設計図書に関する質問回答書

工事名	一・三・25鴨川東岸線(第2工区)橋梁上部工(その1)工事
工事場所	一・三・25鴨川東岸線 京都市東山区福稻柿本町地内

側面図 5 6

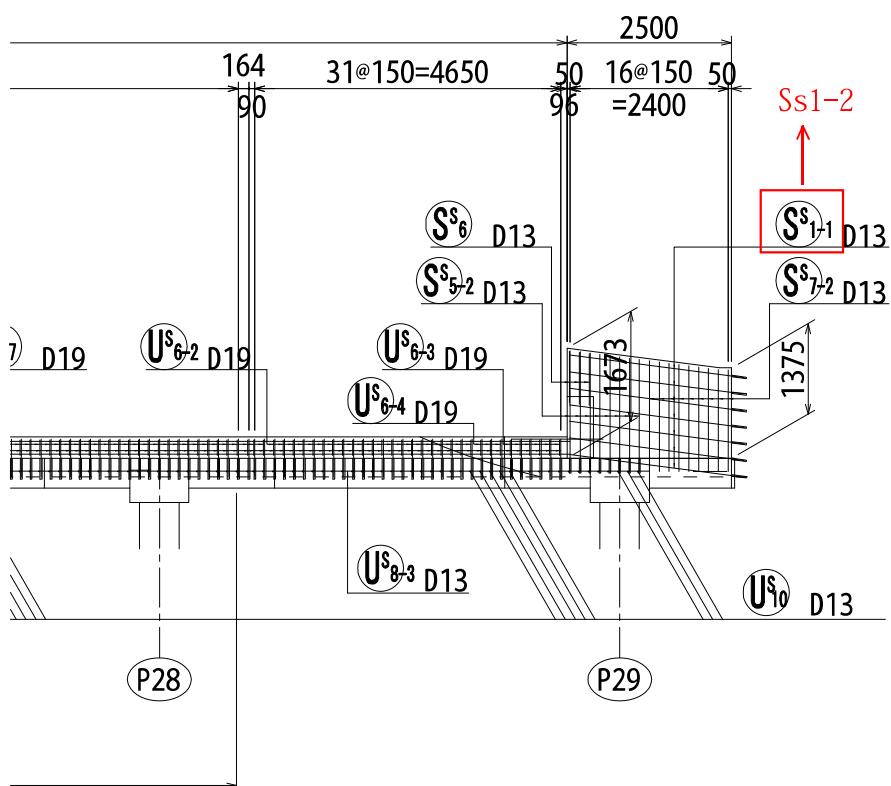
該当箇所(図面番号・仕様書番号等)	質問要旨	回 答
1	その1工事 特記仕様書P15	「工事期間中は、測量士又は同等以上の技術を有するものを配置し、…」とあるが、工事期間中とは、工期すべてを指しますか。	工期すべてではなく、必要な時期に限ります。必要な配置すべき時期については、別途指示します。
2	その1工事 特記仕様書P15	測量士の同等以上の技術を有する者とは、具体的に一般土木施工管理技士を指しますか。技術士を指しますか。またどの分野を指しますか。	測量士又は測量士補を指します。
3	その1工事 特記仕様書P11	九条跨線橋南側歩道の解放が困難な場合、観光シーズンでも歩道通行止めは可能と見積もってもよろしいでしょうか。	今回の工事で観光シーズンの歩道通行止めは想定していません。
4	その1工事 図面番号1号	現状、第2施工区間に樹木があり、上部工と干渉すると考えられます。この樹木は伐開でしょうか。また、その費用は別途協議対象でしょうか。	今回の設計に樹木の伐開は含んでおりません。必要な場合は別途協議を行います。
5	その1工事 設計書P2 図面番号	本工事の積算および施工計画を作成するにあたり、架設支保工(固定)のうち「支保(くさび結合)」「支保(支柱式)」数量計算書の開示をお願いいたします。	設計図書を確認してください。
6	その1工事 設計書P3, 4 図面番号63	本工事の積算および施工計画を作成するにあたり、PCホロースラブ製作工のうち、円筒型枠(Φ950)及び(Φ1100)、鉄筋(SD345D13)及び(SD345D16～25)、コンクリート工(主桁)、コンクリート工(張出し部)、PCケーブル縦締、PCケーブル横締の数量計算書の開示をお願いいたします。	・設計図書を確認してください。 ・鉄筋(SD345D16～25)の数量について誤りがありました。59.81tが誤りで正しくは59.84tです。本入札については、設計内訳書記載のとおり59.81tで積算し、入札してください。契約後、必要な数量にて設計変更します。 また、図面番号63について、側面図及び平面図(断面番号5付近)の鉄筋の種別がSs1-1がSs1-2でした。別紙追加図面を確認してください。

固定用定着具詳細図 <D12V13E>

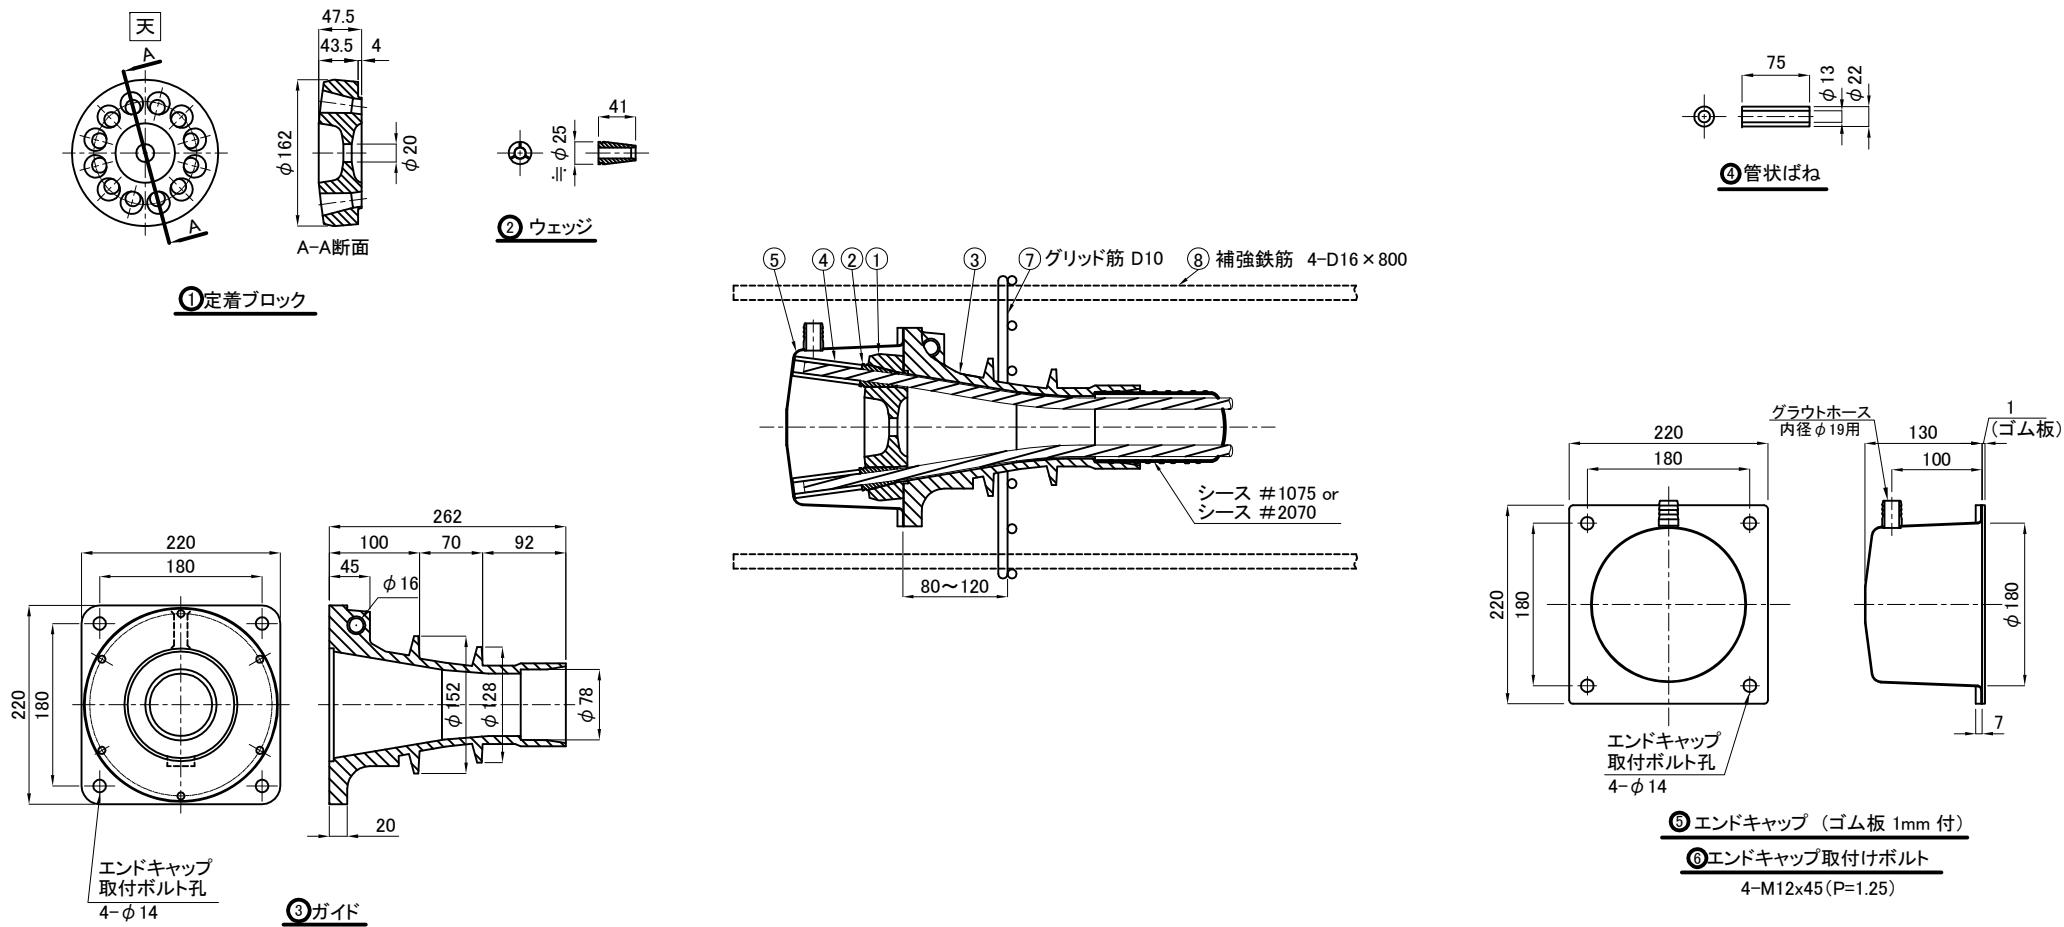
23	その1工事 設計書P6	排水装置工について、排水樹補強鉄筋D22は市場価格を採用されているのでしょうか。市場価格を採用されている場合、一般構造物、橋梁用床板のどちらで積算されているのでしょうか。	公表図書を確認してください。
24	その1工事 図面番号39号	ケーブル形状図(その4)について、固定定着具詳細図にC12T13MHと表記がありますが、D12T13Cではないでしょうか。	図面番号39号に記載のある「FKKフレシネー(可動用255T型(C12T13MH))」は誤りでフレシネー工法のモノクリップ型テッド・アンカー(D12T13E)が正しいです。また、固定定着具詳細図についてはD12T13Mでした。D12T13Eの詳細図については、別途追加図面を確認してください。
25	その1工事 図面番号76号	伸縮装置詳細図について、材料表に記載されている二次止水材の数量が伸縮装置本体数量と一致しておりませんので、種別毎の数量(延長)を明示願います。	二次止水材の種別毎の数量は、荷重支持型縦型両側歯型ジョイント175mm用が29.934m、歩道用重ね合わせジョイント200mm用が7.614m、地覆用ジョイント175mm用が1.05m、荷重支持型縦型両側歯型ジョイント50mm用が0.687mです。なお、二次止水材の地覆用の数量については、0.28mが誤りで正しくは1.05mです。本入札については、二次止水材の地覆用の数量は0.28mで積算し、入札してください。契約後、二次止水材の地覆用の数量については、必要な数量にて設計変更します。
26	その1工事 設計書P6	仮囲い設置・撤去工について、仮囲い仮設材の規格をご教示願います。また、H形鋼含(H=300)(販売)とありますが、鉄鋼の販売価格でしょうか。それとも中古購入でしょうか。	・仮囲い仮設材については、ガードフェンス(H=1.8m)を想定しています。 ・H形鋼については、設計図書を確認してください。
27	その1工事 設計書P1	照明柱撤去について、撤去する照明柱の重さはどれくらいのものを想定されていますか。	約150kgを想定しています。
